LLAMADO
PÚBLICO A OFERTAS
Nº 03/2026

FIDEICOMISO INTEGRACIÓN SOCIAL Y URBANA (FISU)

COMUNICADO Nº02

CONSULTAS

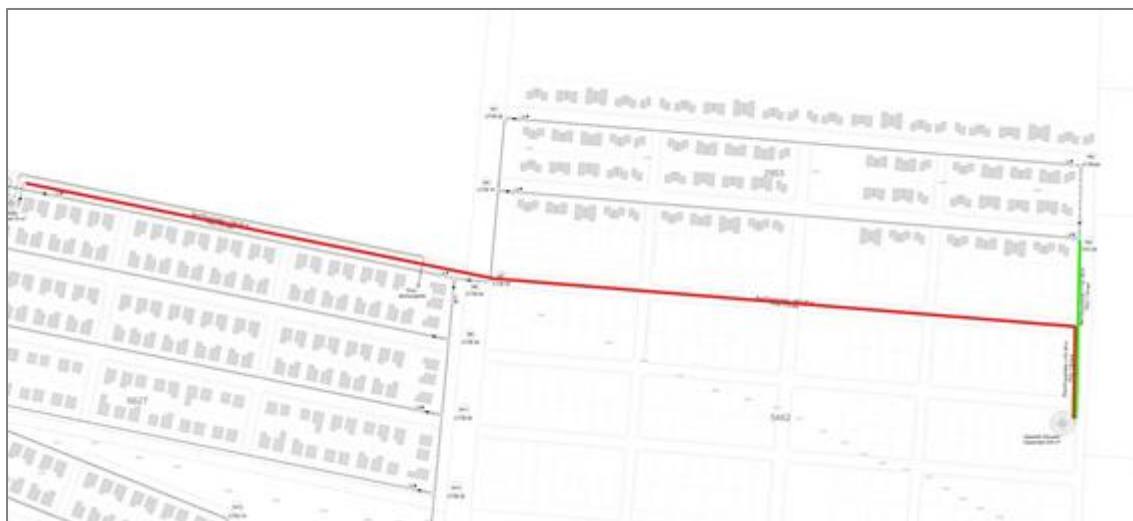
Se solicita confirmar cual es el alcance del proyecto en cuanto al tendido de distribución a viviendas. En la visita realizada el 23/07/2026 se indicó que el tendido marcado en verde en la imagen a continuación (recorte del plano 48.655/11) es el único tendido a ejecutar referente a la conexión entre tanques y las viviendas. Por favor, confirmar esta información.

Es correcto, las tuberías marcadas en rojo no forman parte del alcance de este llamado y las tuberías marcadas en verde sí.
